REGIONALVERBAND HEILBRONN-FRANKEN

VORLAGE:
(VV) 10/194

Beteiligung des Regionalverbands Heilbronn-Franken an der 31. Änderung des Regionalplans Westmittelfranken – Teilkapitel Windenergie und der Teilfortschreibung Windenergie 2025 des Regionalverbandes Ostwürttemberg

31. Änderung des Regionalplans der Region Westmittelfranken, Teilkapitel 6.2.2 Windenergie
Stellungnahme zur Beteiligung der Träger öffentlicher Belange gemäß Artikel 16 Bayrisches Landesplanungsgesetz

Anlage 2 zu Vorlage (VV) 10/194

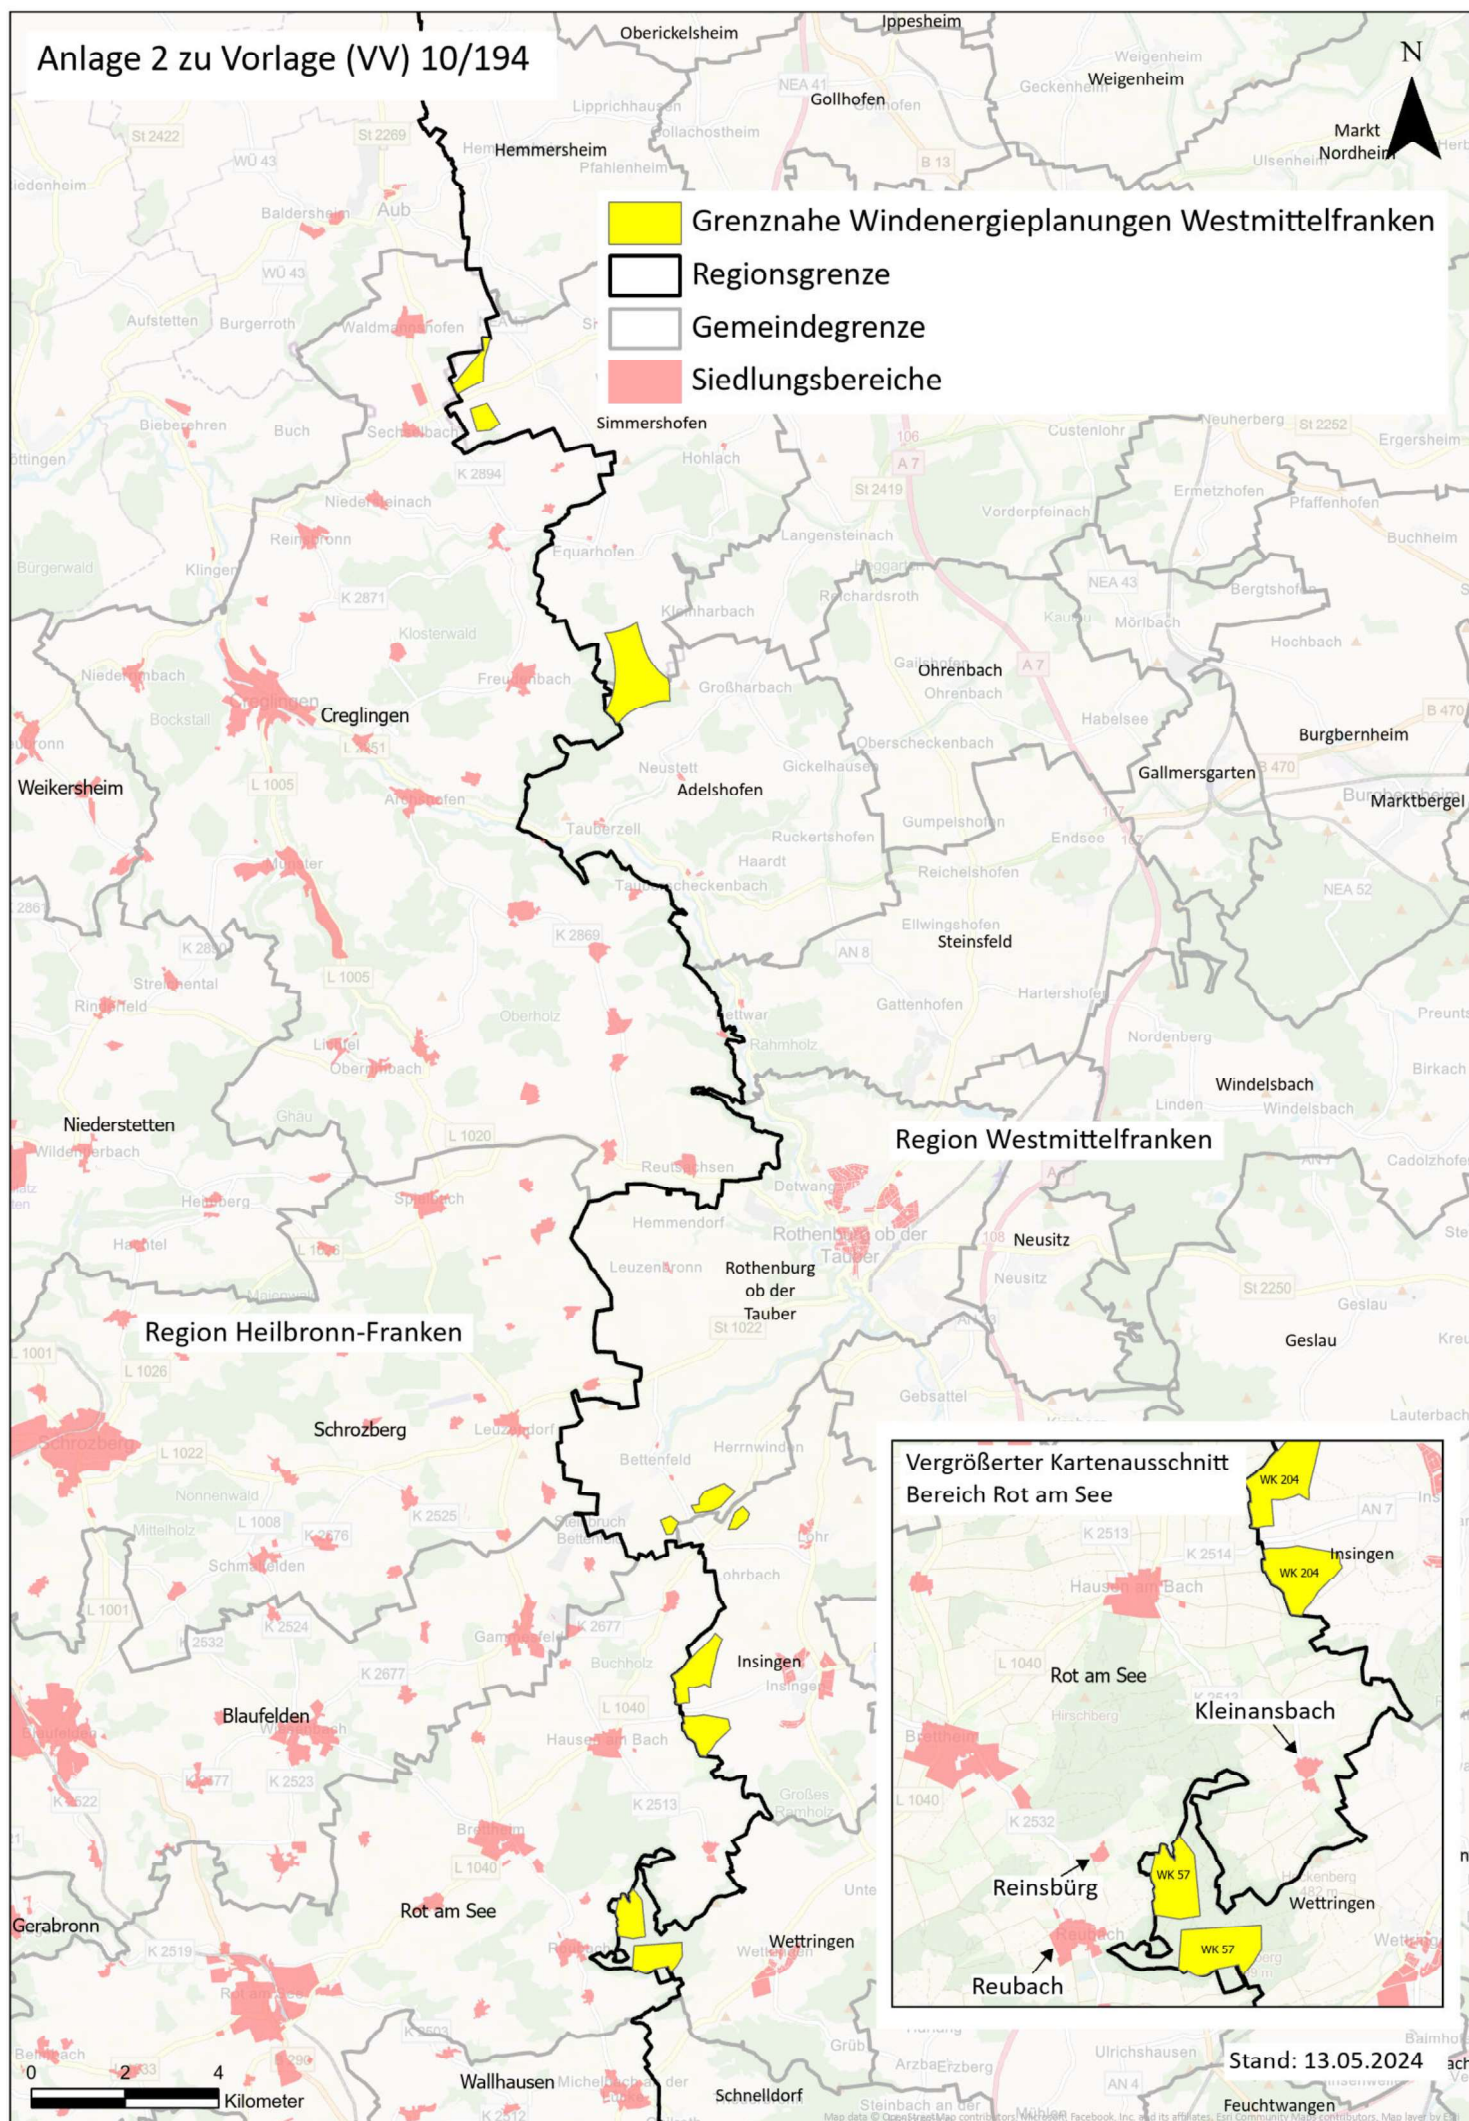
Das geplante Vorbehaltsgebiet WK 57 liegt nur ca. 500 m zu Rot am See - Reinsbürg und ca. 600 Meter von Rot am See - Reubach entfernt. Somit ist der von der Region Westmittelfranken festgelegte Siedlungsabstand zu Mischgebietsflächen von 800 Metern unterschritten.

Gegen eine Unterschreitung der in der Region Mittelfranken angesetzten Abstände für Siedlungsgebiete in Heilbronn-Franken müssten wir Bedenken erheben. Wir bitten um eine nochmalige Prüfung der Abstände und ggf. eine entsprechende Korrektur, so dass auch für Kommunen in Heilbronn-Franken der gleiche Siedlungsabstand angesetzt wird, wie für Kommunen in der Region Mittelfranken.

Wir weisen des Weiteren darauf hin, dass der Ortsteil Kleinansbach der Gemeinde Rot am See durch die Gebiete WK 204 und WK 57 sowohl im Norden als auch im Süden von geplanten Windenergiegebieten umgeben wird. Der Regionalverband Heilbronn-Franken erarbeitet aktuell seine Potenzialkulisse sowie Entwürfe eigener Vorranggebiete für Windenergie. Da nach jetzigem

Kenntnisstand die Möglichkeit einer Umfassungssituation von Kleinansbach besteht, bitten wir um eine kritische Überprüfung des Umfangs der beiden Gebiete in Westmittelfranken und eine Fortsetzung der Abstimmung bezüglich des weiteren Vorgehens in diesem Bereich.
